ERWEITERUNG DES STADTMUSEUMS IN BAUTZEN MIT STÄDTEBAULICHER GESTALTUNG DES KORNMARKTES

Aus dem Protokoll: Es waren 38 Entwürfe

ERSTELLUNG EINES OFFENEN KÜNSTLICHEN SCHWIMMBADES IN INTERLAKEN

Aus dem Bericht des Preisgerichtes. Das Preisgericht trat am 18. Juli dieses Jahres in Interlaken zusammen zur Beurteilung der 49 rechtzeitig eingelangten Projekte. Die Vorprüfung sämtlicher Projekte erfolgte durch Bauinspektor Dauwalder und hatte zum Ergebnis, daß keines der Projekte wegen formalen Verstößen gegen das Programm ausgeschaltet werden mußte.

ENTWURF NR. 17. KENNWORT: „MEKKA DER ALPEN“. I. PREIS VON 1600 FR. Verf.: Architekt F. Reiber, Zürich

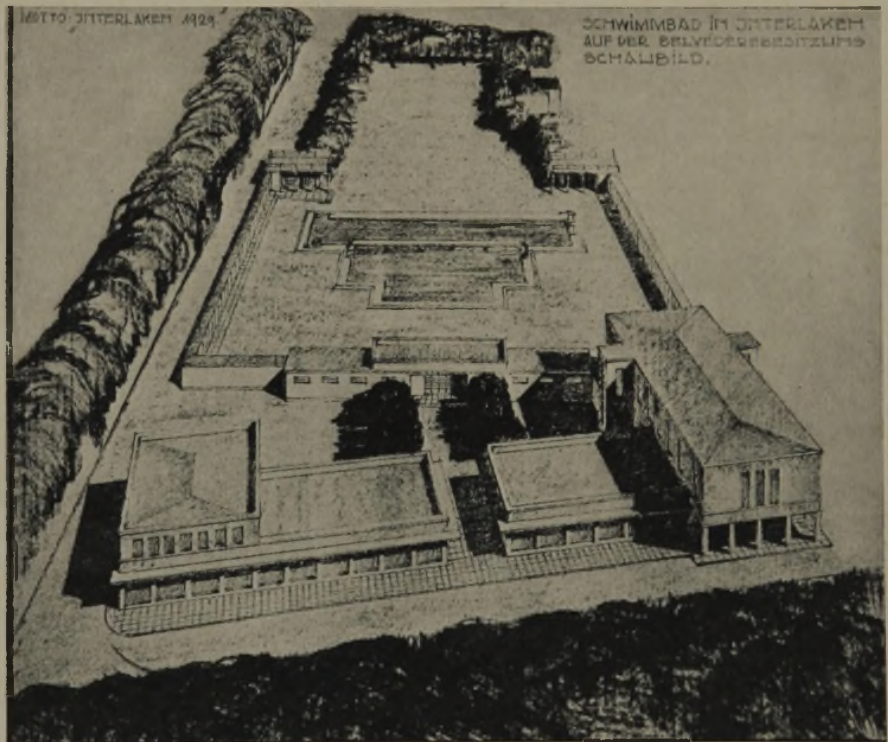
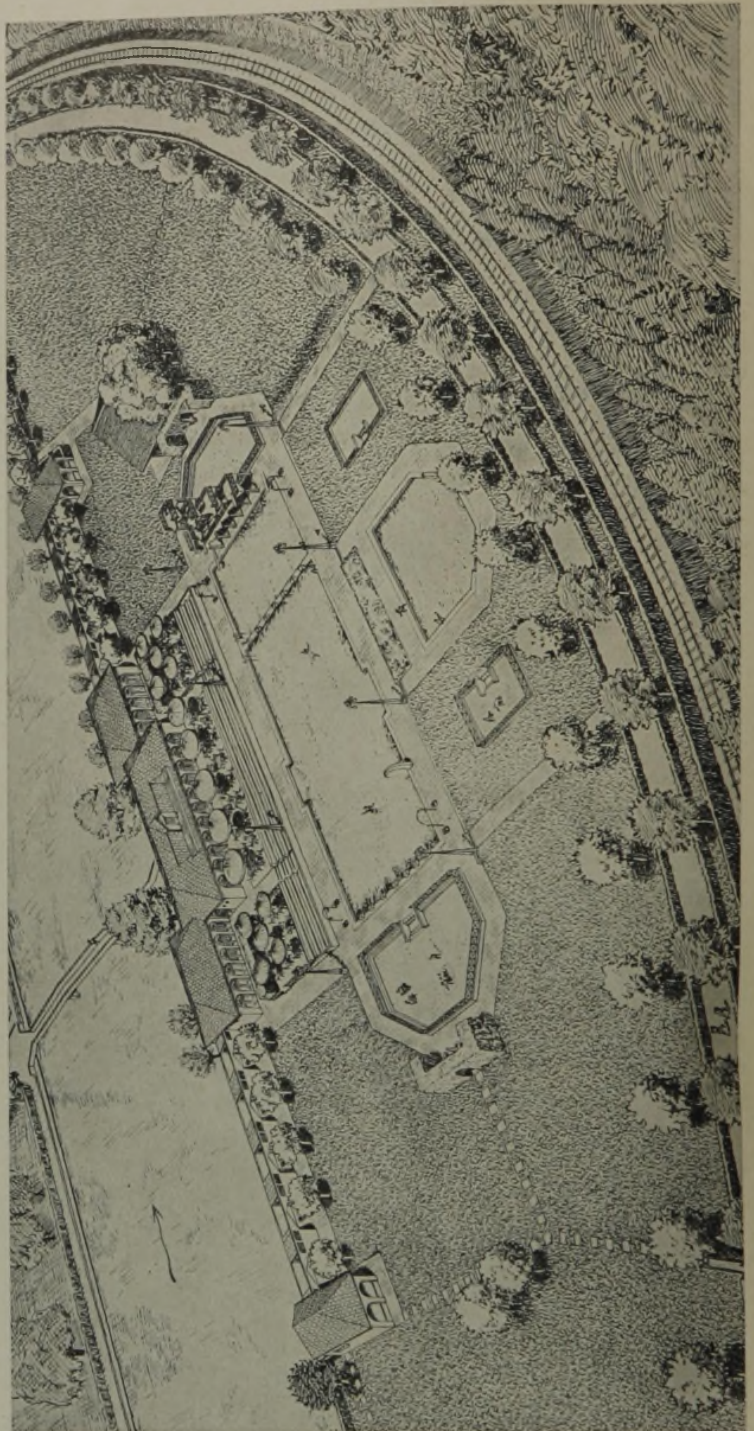
nützt. Die großen zusammenhängenden Grundflächen bilden einen wirkungsvollen Kontrast zu der Gebäude- und Bassinanlage. Gut sind die Verkehrswege für Bekleidete und Unbekleidete, ferner die Anordnung des Bassins, besonders des erhöht angelegten Kinderplanschbeckens einschließlich der Sandplätze. Die vom Verfasser zur Deckung der Bahnlinie vorgeschlagene 400 m lange Promenade unterstreicht vorteilhaft die Geländeformation und bietet noch den erwünschten Vorteil, gegebenenfalls als Laufbahn benützt werden zu können. Die Einbeziehung des erhöhten Rasenstreifens am Waldrand durch eine Unterführung wird

Entw. Nr. 17: Kennw. „Mekka der Alpen“. I. Preis von 1600 Fr. Verf.: Arch. F. Reiber, Zürich. Abb. 7 und 8, S. 118. Der Entwurf zeigt ein streng symmetrisches, dem Geländerythmus angepasstes Anlage-system, das die Geländeeigentümlichkeiten gut aus-

für die Badegäste von besonderem Reiz sein. Die fächerförmig angeordneten niedrigen Kabinenboxen mit dazwischenliegenden Fußwäschern sind mit der übrigen Garderobeanlage gut verbunden. Die beiden Regenunterstände sind ungenügend. Das Planschbecken sollte einer Fußwaschrinne nicht entbehren. Gut gelegen sind die Aborte, die Duschanlagen sowie die Verwaltungs- und Restaurationsräume. Die Zuschauertribüne ist gegen das Bassin wenig abgegrenzt. Ein Geländeauftrag als Böschung für Ruhende entlang der Promenade ist zu wünschen.

LAGEPLAN 1 : 2000. FLIEGERBILD AUS SÜDEN
 ENTWURF NR. 49. KENNWORT: „JUNGFRAUBLICK“. II. PREIS VON 1400 FR.
 Verf.: Architekt A. Koelliker in Firma Koelliker & Springer, Hannover

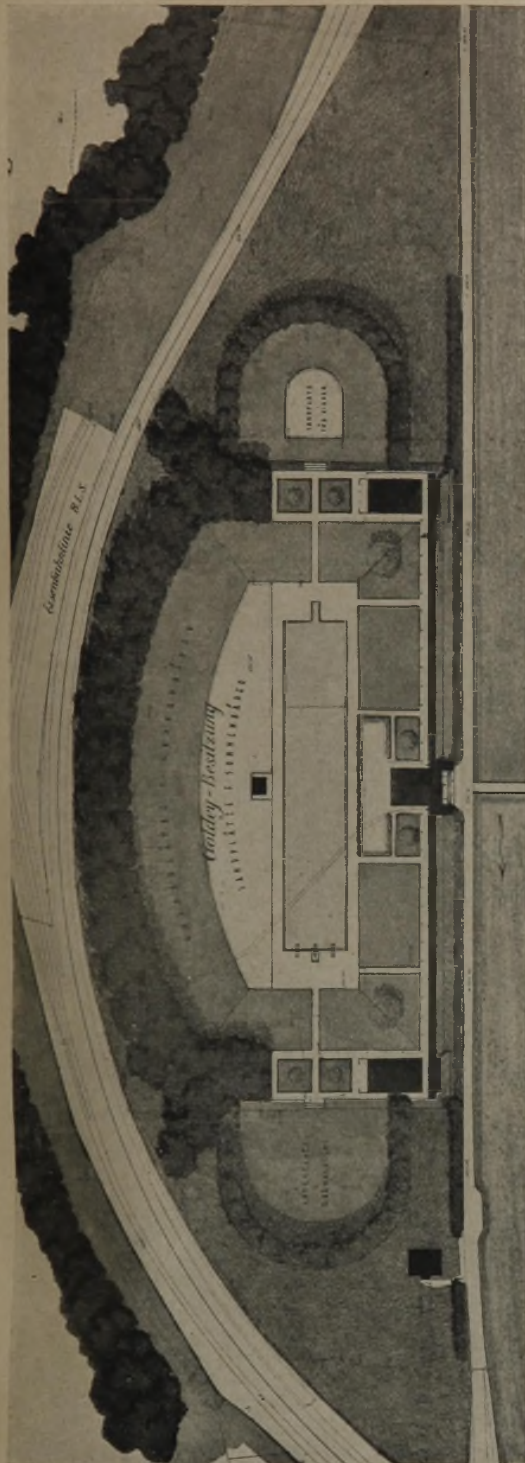
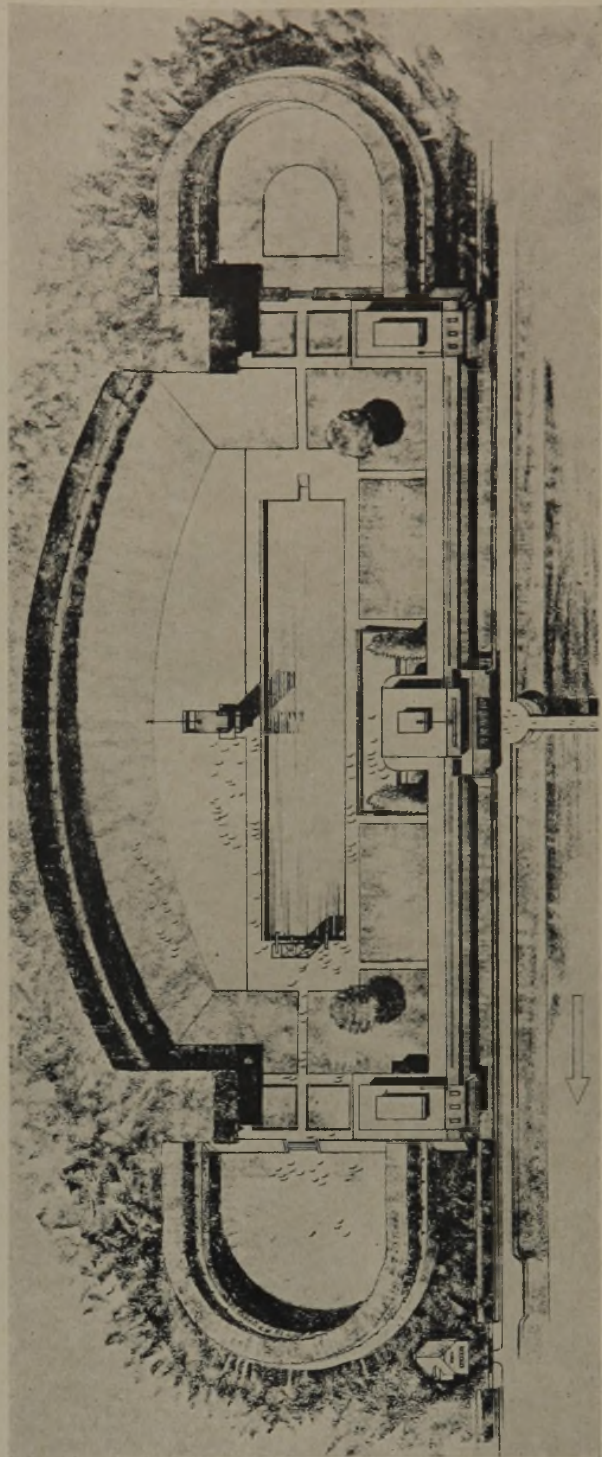
Entw. Nr. 49: Kennw. „Jungfraublick“. II. Preis von 1400 Fr. Verf.: Arch. A. Koelliker in Fa. Koelliker & Springer, Hannover. Abb. 9 und 10, S. 119. Der Verfasser bemüht sich mit Erfolg, der Eigenart des Platzes gerecht zu werden und die Umrisslinien der Anlage diesem anzupassen sowie dessen Vorteile auszunutzen. Geschickt sind Restaurant und Entkleidestellen so an-

geordnet, daß weder Kreuzungen entstehen noch das Badegelande von Nichtbadenden betreten werden muß. Zweckmäßig liegen die Bauten am Goldeyweg und die Sonnenplätze gegen den Waldrand, das Bassin in weitem Rahmen umfassend. Die projektierte weiträumige und schöne Anlage entspricht den gestellten Bedingungen vorzüglich.

**LAGEPLAN 1 : 1500 UND FLIEGERBILD AUS NORDWEST
ENTWURF NR. 8. KENNWORDT: „LICHT UND SCHATTEN“. III. PREIS VON 1000 FR.
Verf.: Architekten von Sinner & Beyeler, Bern**

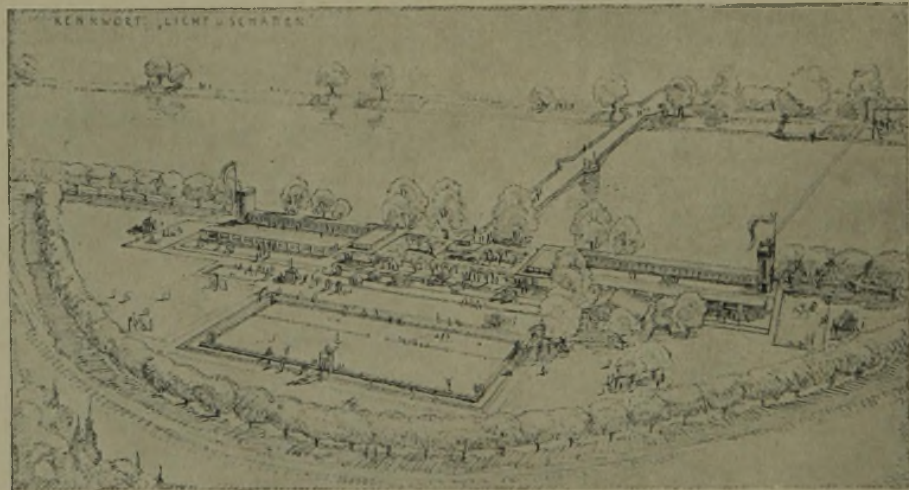
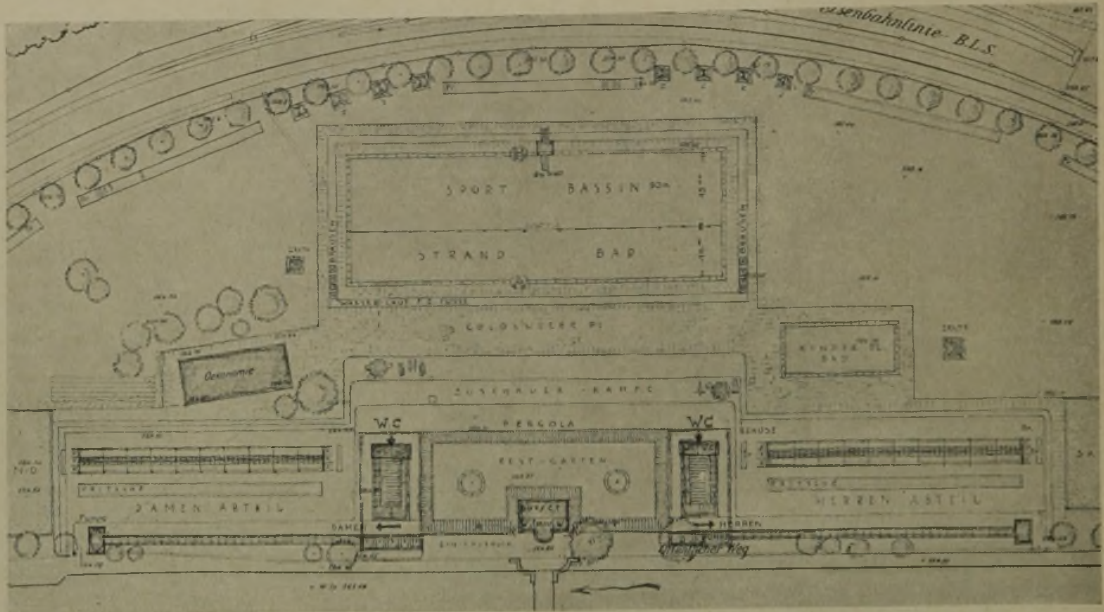
Entw. Nr. 8: Kennw. „Licht und Schatten“. III. Preis

von 1000 Fr. Verf.: Arch. von Sinner & Beyeler, Bern. Abb. 11 und 12, S. 120. Das Projekt zeichnet sich aus durch eine einwandfreie Trennung der Zuschauer vom Badebetrieb. Die Ausbildung des Restaurants mit freiem Blick auf Bassin und Alpen ist reizvoll. Die Entkleidestellen sind zweckmäßig angeordnet, doch dürfte die Zahl der Kabinen auf Kosten der Schränke erhöht werden. —
